AMENDMENT 2 AMENDEMENT 2

**Household and similar electrical appliances – Safety –
Part 2-49: Particular requirements for commercial electric appliances
for keeping food and crockery warm**

This amendment has been prepared by IEC technical committee 61: Safety of household and similar electrical appliances.

Figure 102 – Identification of surfaces for temperature measurement

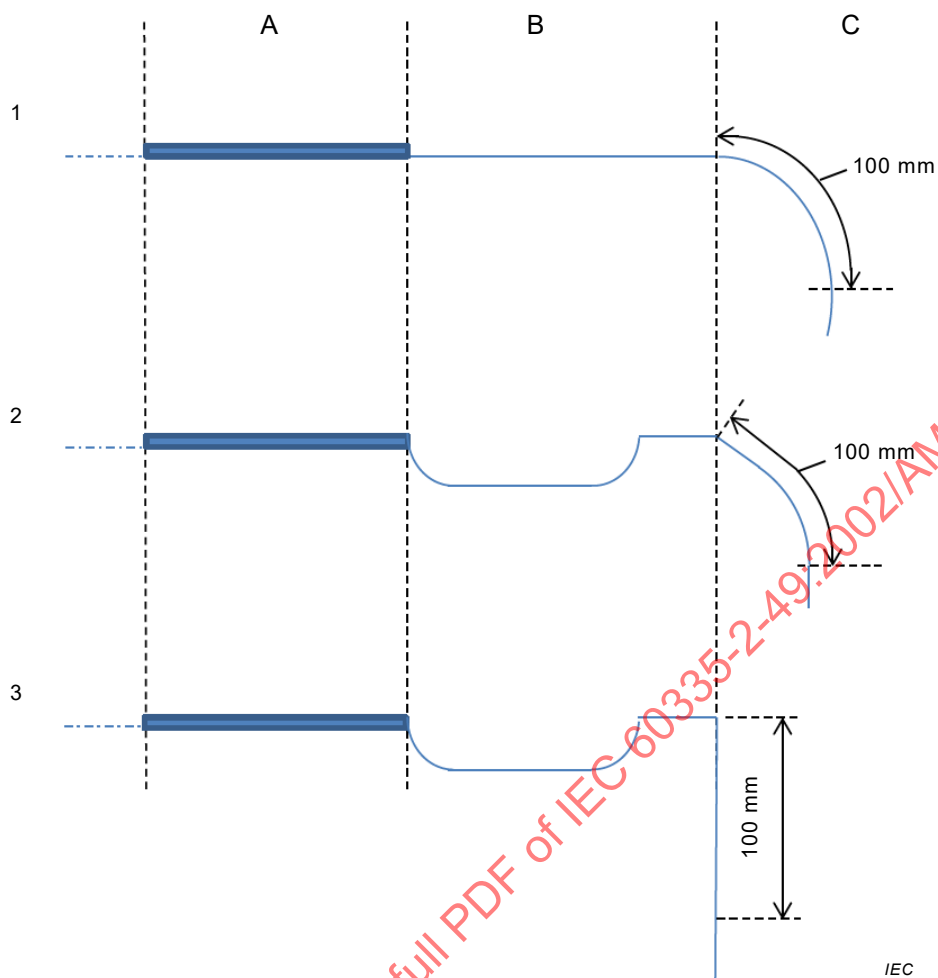
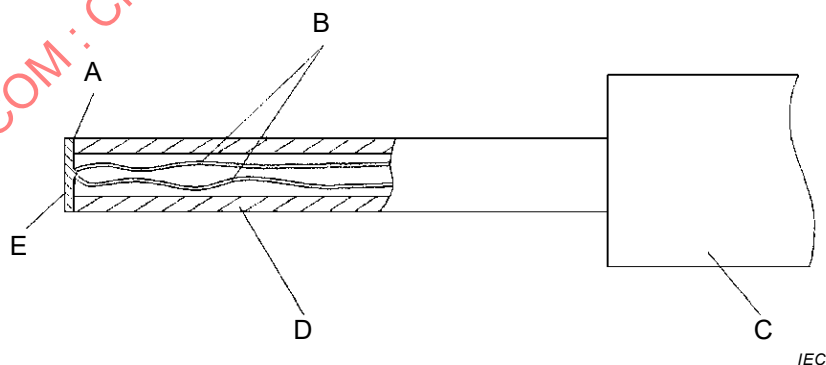
Add the following new figures:

- A functional surface
- B adjacent surface
- C external accessible surface
